我在使用 TEASPA V4 時，會出現這種情形。想請問是遇到甚麼問題了。

我看您的檔案，有三個問題：

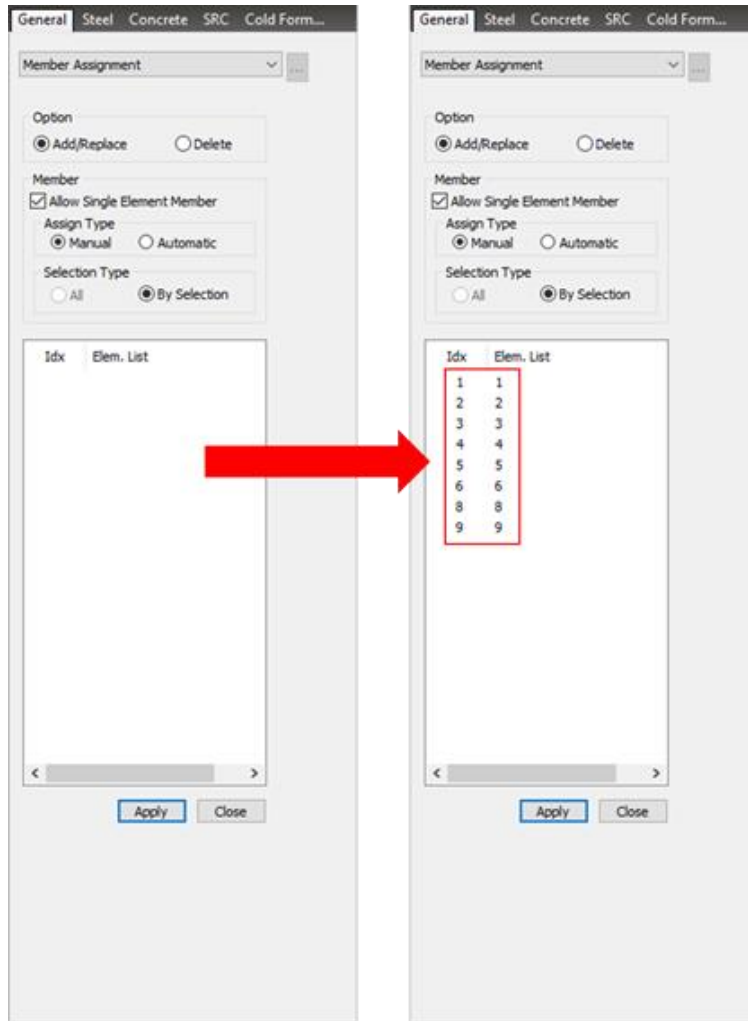
1. 您還沒做 Member Assignment。

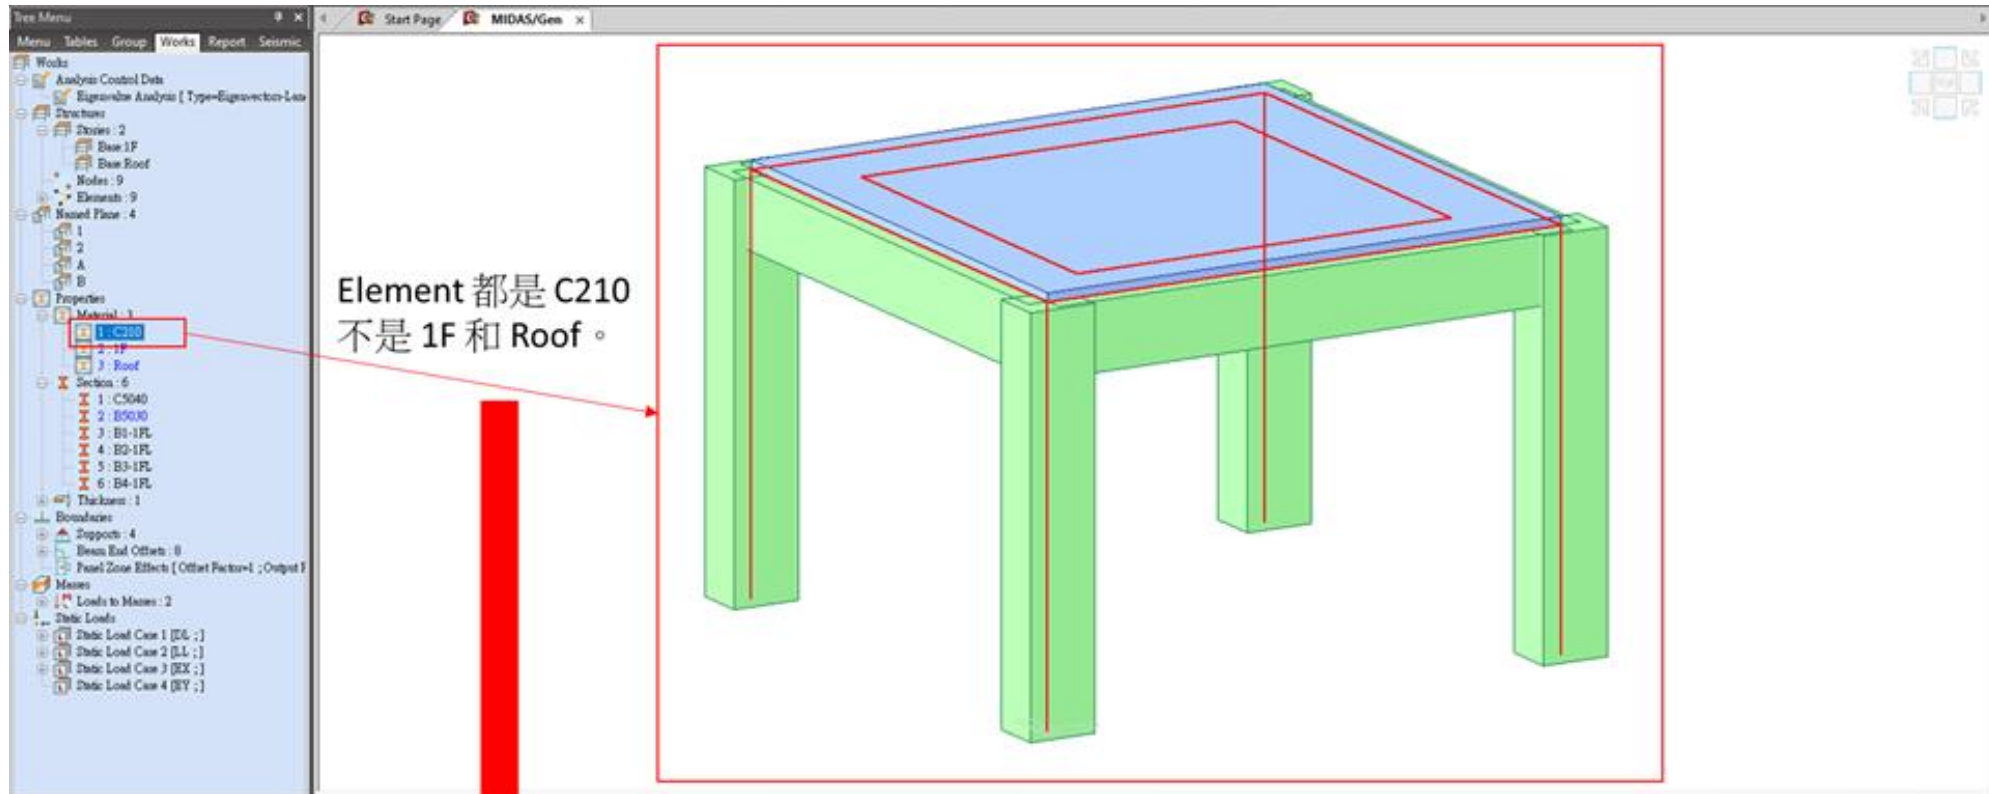
2. 在 Excel 檔案，Reinforcement 的部分 (是在 4.0.1 Sec.CR.Long) 有問題。請您查看一下。

因為 Beam 尺寸是 30x50。
然後 Reinforcement 是在 30 cm (在 X)。
應該不可能那個 Reinforcement 是在 30 cm。

Delete 這個 Reinforcement。
